КОРОНКИ ТВЕРДОСПЛАВНЫЕ
ДЛЯ КОЛОНКОВОГО БУРЕНИЯ ПОРОД
СРЕДНЕЙ ТВЕРДОСТИ

ГОСТ 11108—70

Изменение № 1

Изменение № 2 ГОСТ 11108—70 Коронки твердосплавные для колонкового бурения пород средней твердости

Черт. 6

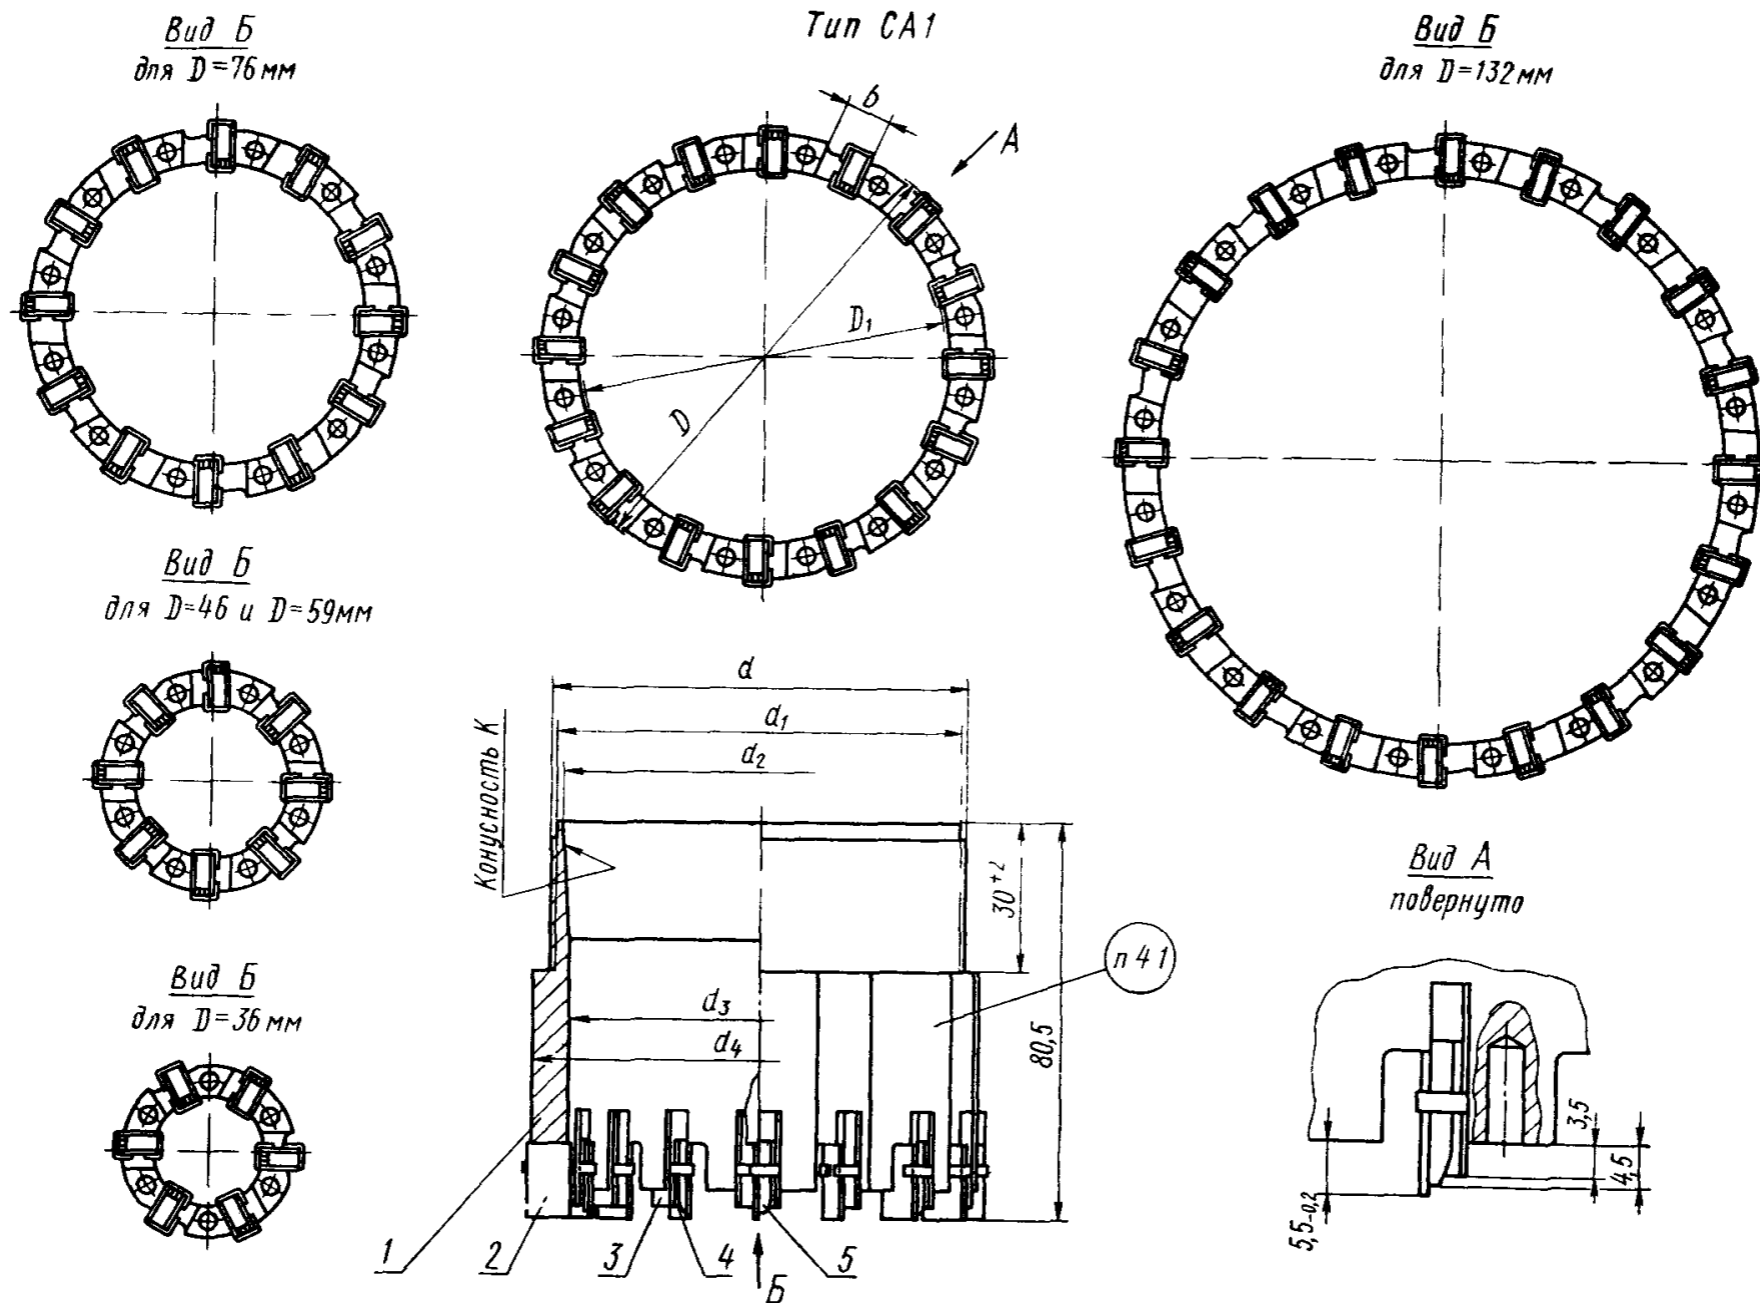
Пункт 1.3. Чертеж 6. Вид А. Заменен размер:

5,5_{-0,2} на 5,5±0,5.

чертеж 6. Заменить ссылку: ГОСТ 2209—69 на ГОСТ 25425—82.

чертежи 5 и 6, таблицы 5 и 6 исключить.

Черт. 7

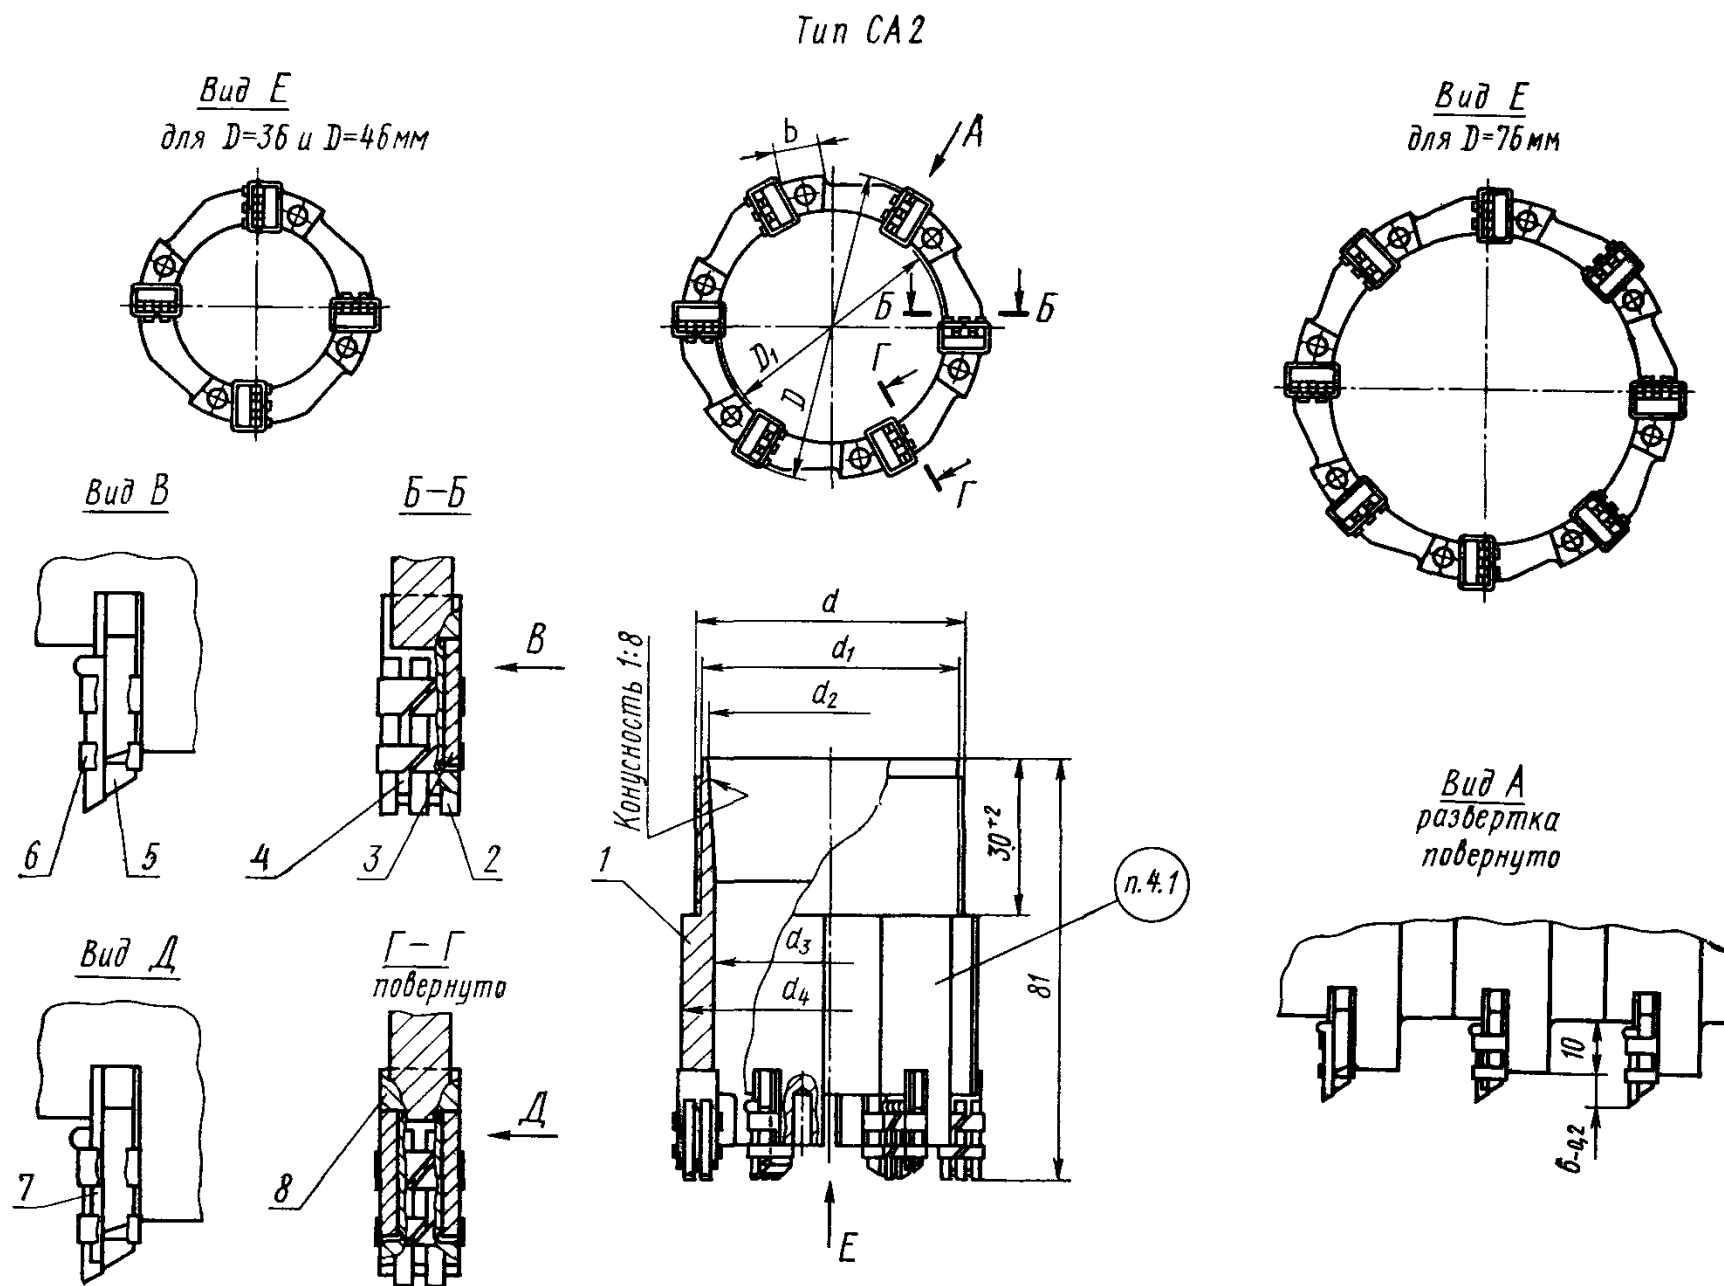
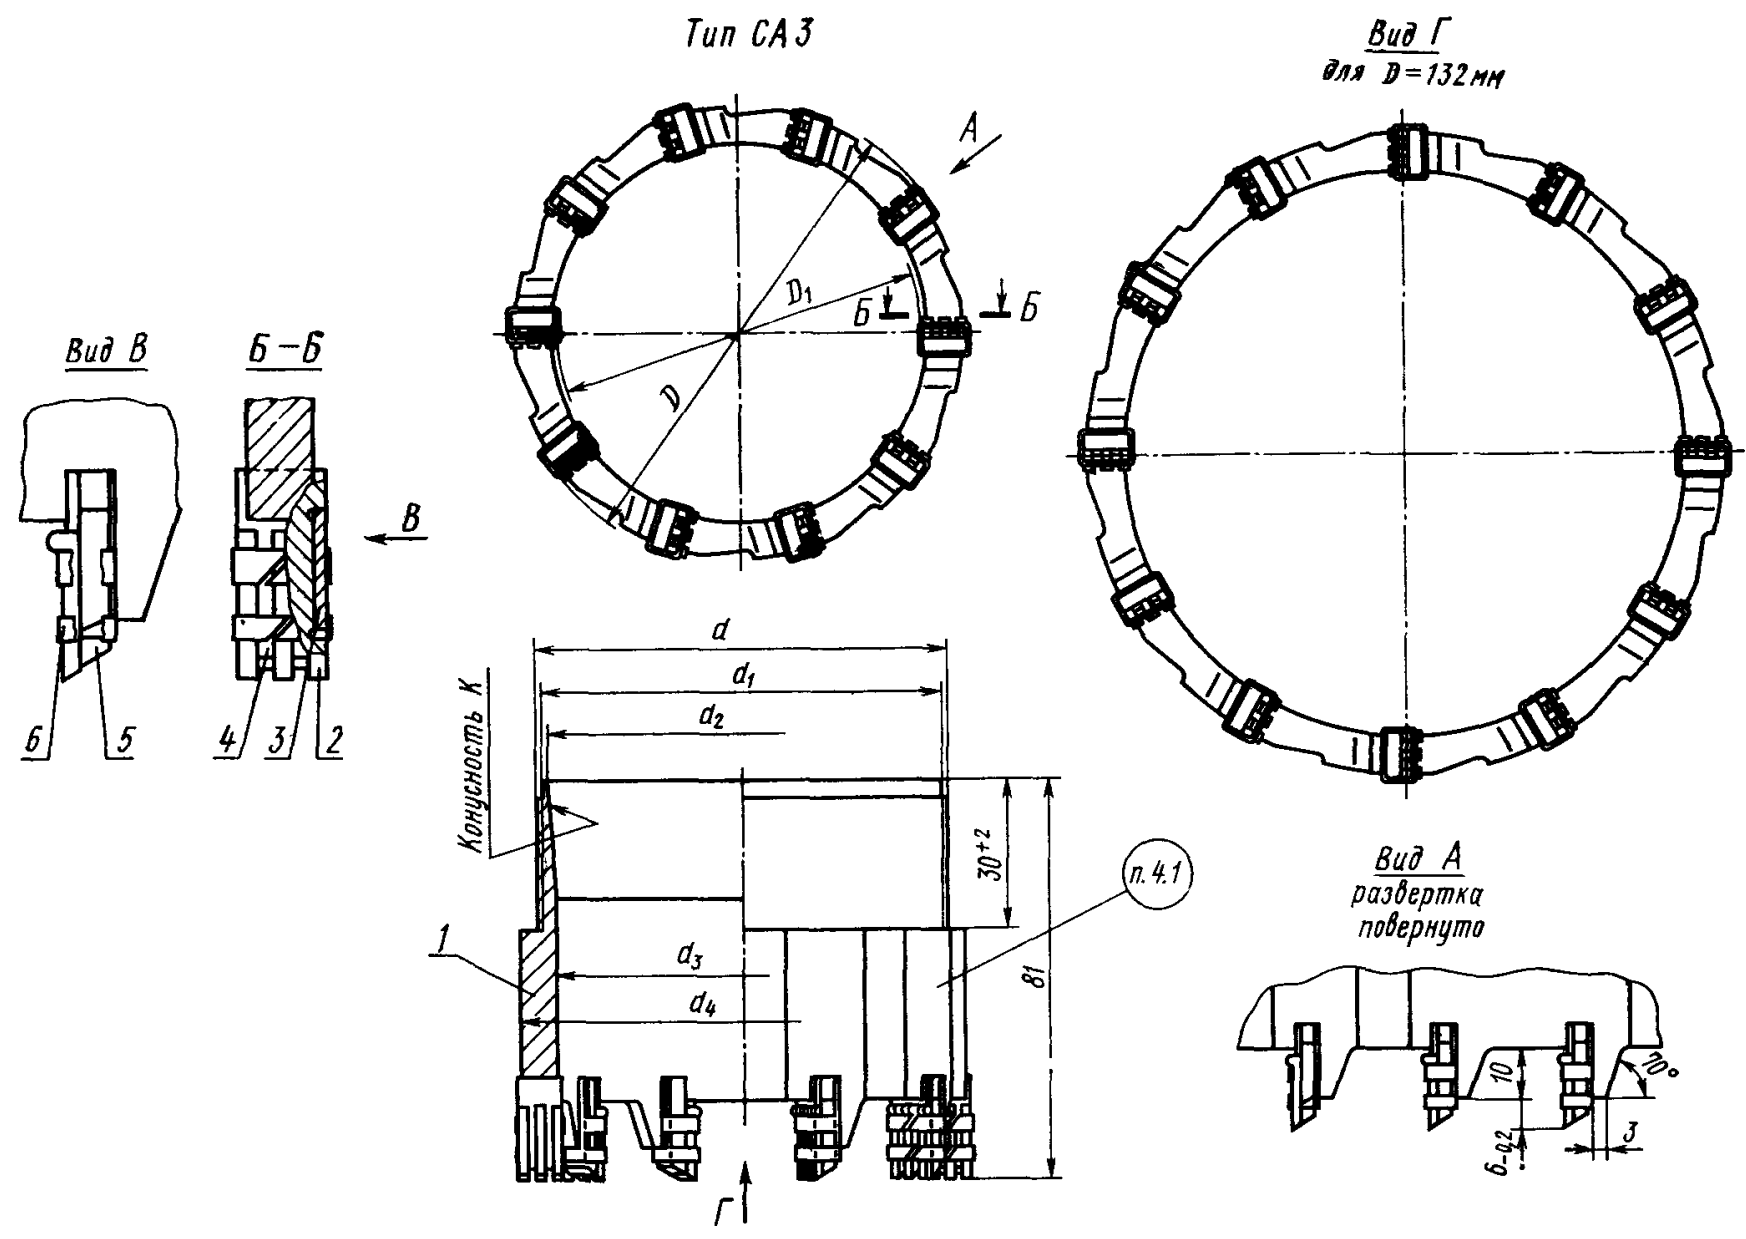
Пункт 1.3. Чертежи 7 и 8. Вид А. Заменен размер:

6_{-0,2} на 6±0,5.

Черт. 9

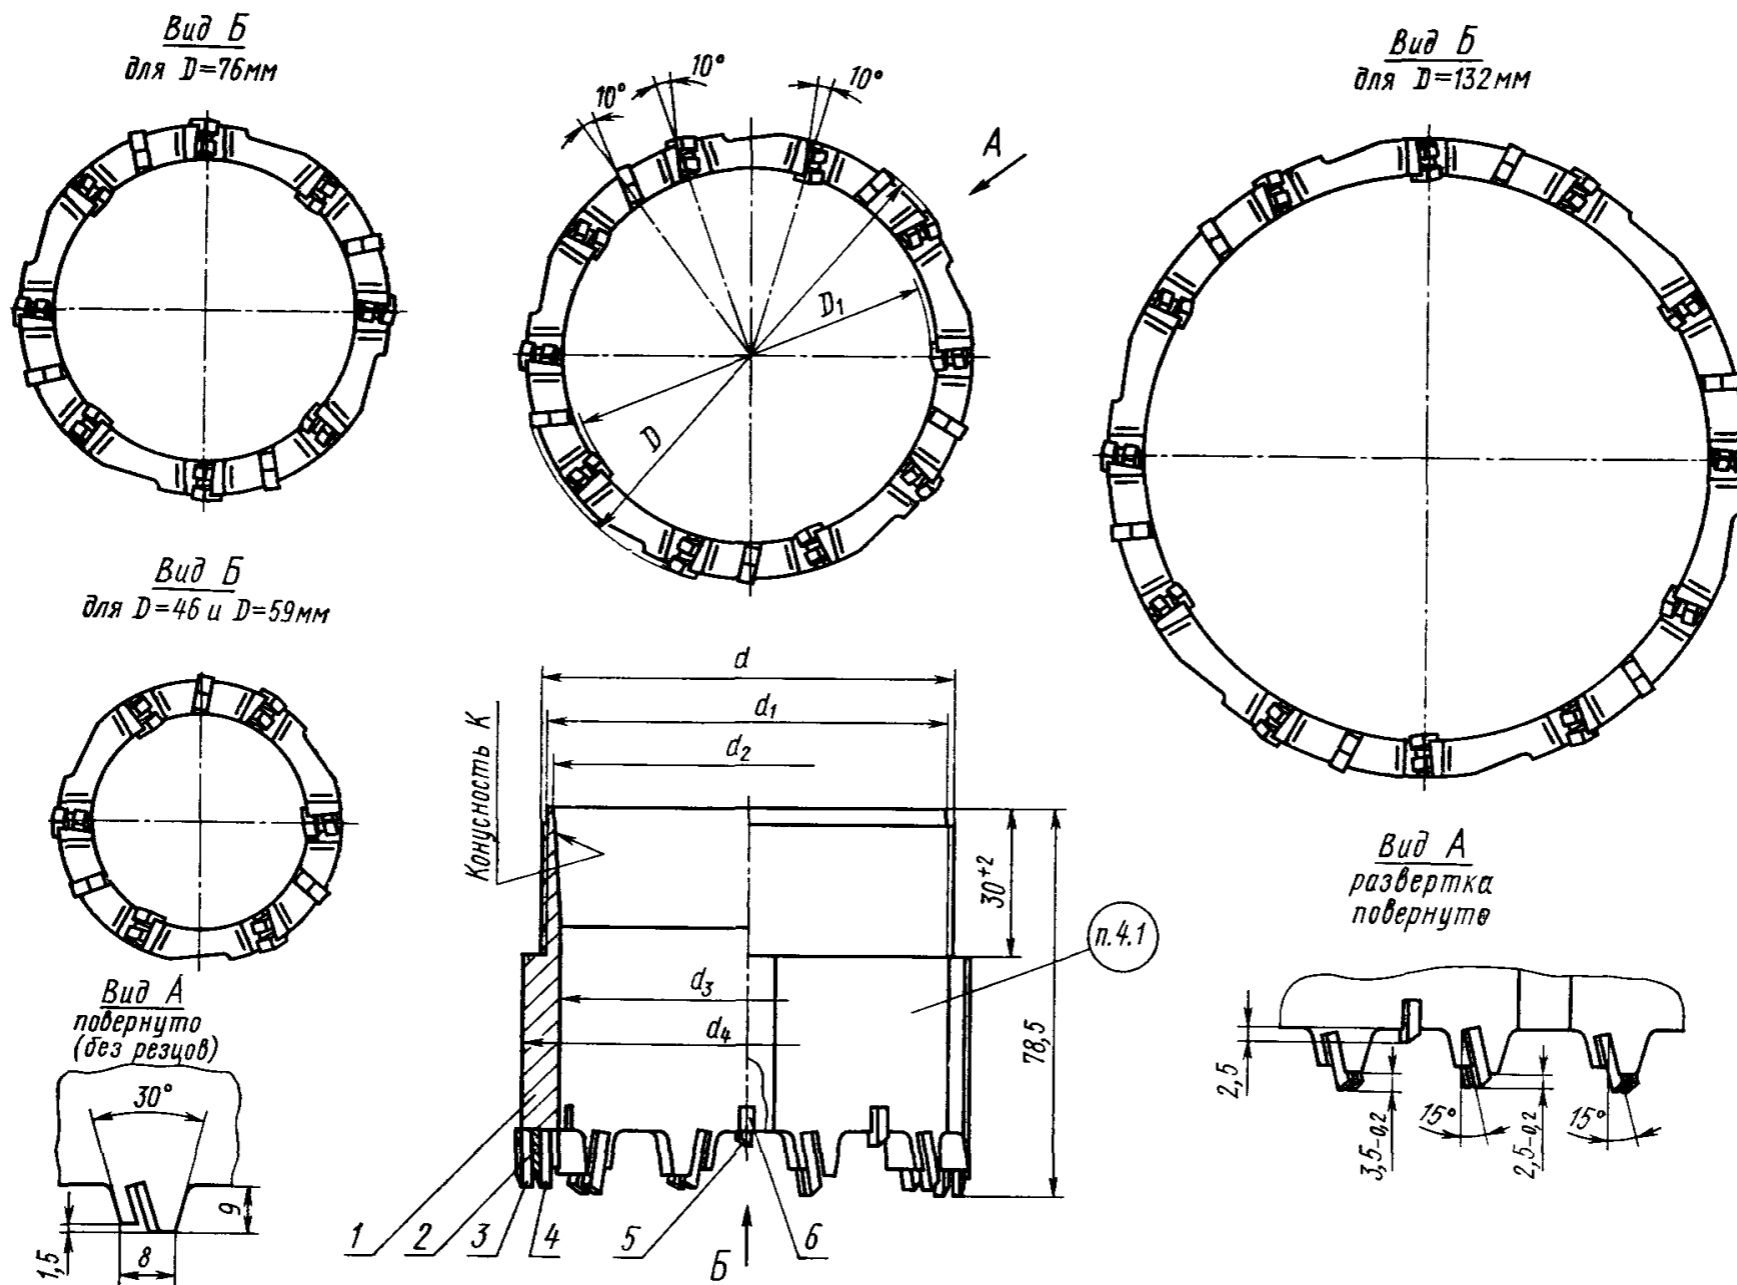
Пункт 1.3. Чертеж 9. Вид А. Заменены размеры:

2,5_{-0,2} на 2,5_{-0,7}

3,5_{-0,2} на 3,5_{-0,7}.

Пункт 1.3. Чертеж 9. Вид А повернуто (без резцов). Заменен размер:

8 на 8^{+2,0}.

Чертежи 2—4, 9. Вид А. Заменить размеры: $2,5_{-0,5}$ на $2,5 \pm 0,3$; $4_{-0,5}$ на $4 \pm 0,3$; $3,5_{-0,5}$ на $3,5 \pm 0,3$; $1,5_{-0,5}$ на $1,5 \pm 0,3$; $2,0_{-0,5}$ на $2,0 \pm 0,3$; $2,5_{-0,5}$ на $2,5 \pm 0,3$; $2,5_{-0,7}$ на $2,5 \pm 0,35$; $3,5_{-0,7}$ на $3,5 \pm 0,35$.
